Technische Information

H0436 / H0436R / H1173 / H1173R

Unterschiedliche Kodierung des elektrischen Anschlusses am E-Steller des Turboladers

(Foto 49335-00585) REA

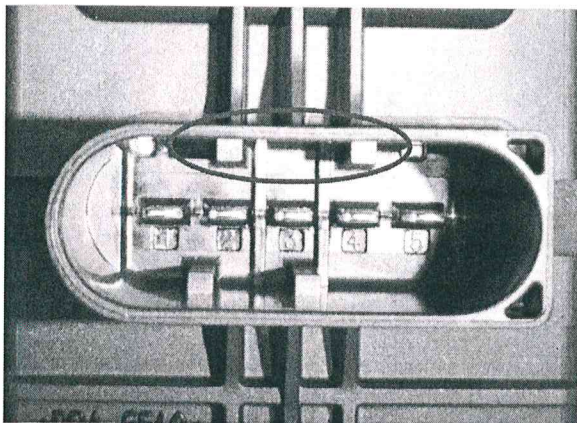
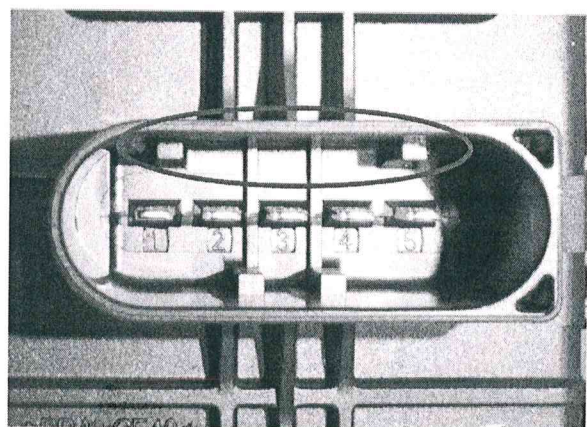
Der Fahrzeughersteller hat in der Übergangsphase des Modellwechsels eine Modifizierung in der elektrischen Ladedruckregelung des Turboladers durchgeführt. Es wurde von der REA (rotary electronic actuator) auf SREA (simple rotary electronic actuator) umgestellt.

Zur Unterscheidung der unterschiedlichen Ausführung des Turboladers wurde die Kodierung des elektrischen Anschlusses sowohl am Turbolader als auch am fahrzeugseitigen Stecker geändert.

Vor Beginn der Montagearbeiten ist am Fahrzeug zu prüfen, ob der fahrzeugseitige Stecker am gelieferten Turbolader passt. Bei Abweichender Kodierung liegt der falsche Turbolader vor. Die Prüfung auf Richtigkeit hat vor Befüllung des Turboladers mit Erstbefüllungsadditiv zu erfolgen.
